令和2年7月球磨川豪雨検証委員会
熊本県知事 蒲島郁夫様
九州地方整備局長 村山一弥様
八代市長 中村博生様
人吉市長 松岡隼人様
芦北町長 竹崎一成様
錦町長 森本完一様
あさぎり町長 尾鷹一範様
多良木町長 吉瀬浩一郎様
湯前町長 長谷和人様
水上村長 中嶽弘継様
相良村長 吉松啓一様
五木村長 木下丈二様
山江村長 内山慶治様
球磨村長 松谷浩一様

球磨川豪雨検証委員会に関する公開質問状

球磨川豪雨検証委員会での検証内容等に関して、下記16点について公開質問します。豪雨被災者や住民の理解や納得が得られないまま、住民不在のまま次の段階（治水対策協議会）に進めようものならば、地域にさらなる混乱を引き起こすのは必至です。10月19日までに、速やかに文書での回答をお願い致します。

平成 10 年人吉 HQ 図と HQ 式 令和 2 年 7 月豪雨の水位 (7.25m) の流量は 11552 m³/s

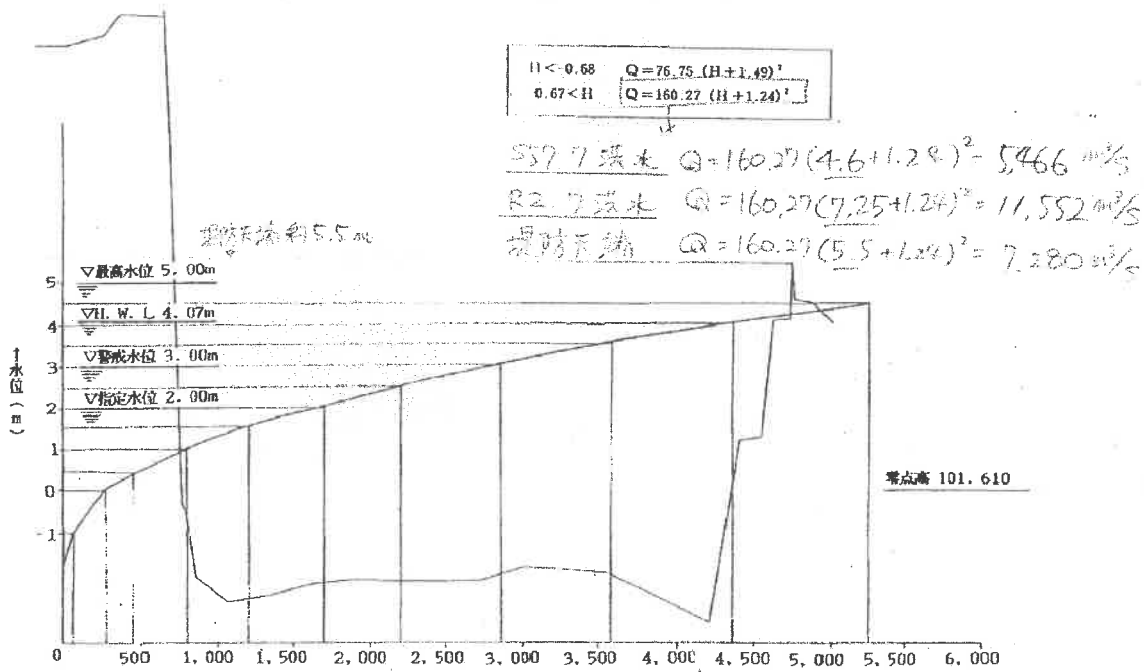
国交省が情報開示した 1982 年 7 月 25 日洪水をもとにした HQ 式に堤防天端の水位を当てはめると、7280 m³/s となる。今次洪水のピーク水位 7.25m (6.9~7.6m の平均値) を当てはめれば、11552 m³/s、氾濫戻しを加えたらそれ以上になるとの指摘もある。実績再現ピーク流量 7000 m³/s は、あまりにも過小ではないのか。7000 m³/s が妥当だといふのであれば、82 年当時に比べて洪水が流下しにくくなった理由を説明すること。

工事実施基本計画の水の手橋下流 (61k800) と中川原 (61k600) の断面図。下の線まで河道掘削する計画だったが「訓令が変わって廃止となった」。現在はこの図面以上に土砂がたい積していると思われる。

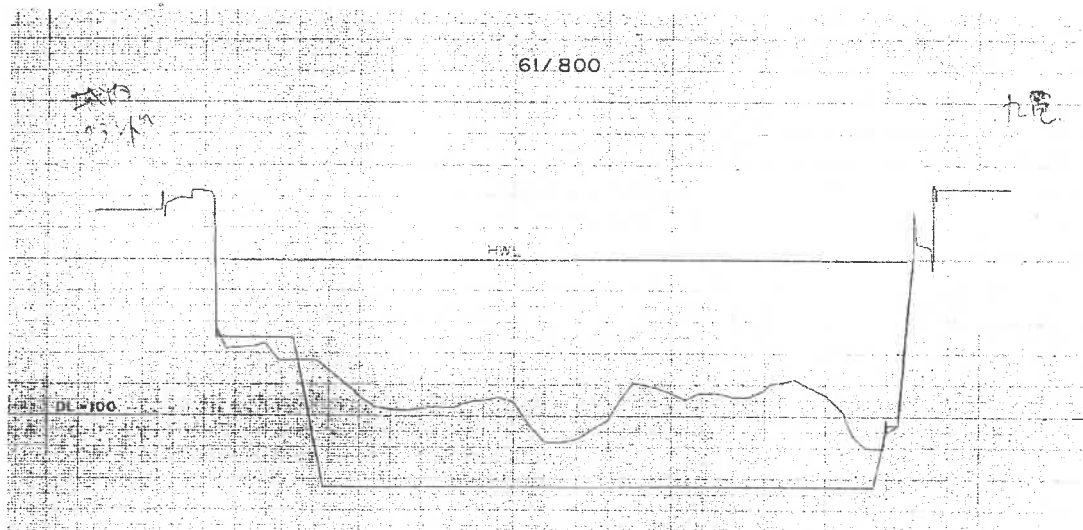
2001年からの川辺川ダムを考える住民討論集会で、当時の工事実施基本計画の河道掘削について国土交通省は「訓令が変わり廃止になった」との見解だったが、そこまで河道掘削すれば人吉地点でどれだけ流下能力が増えるのか、明らかにすること。
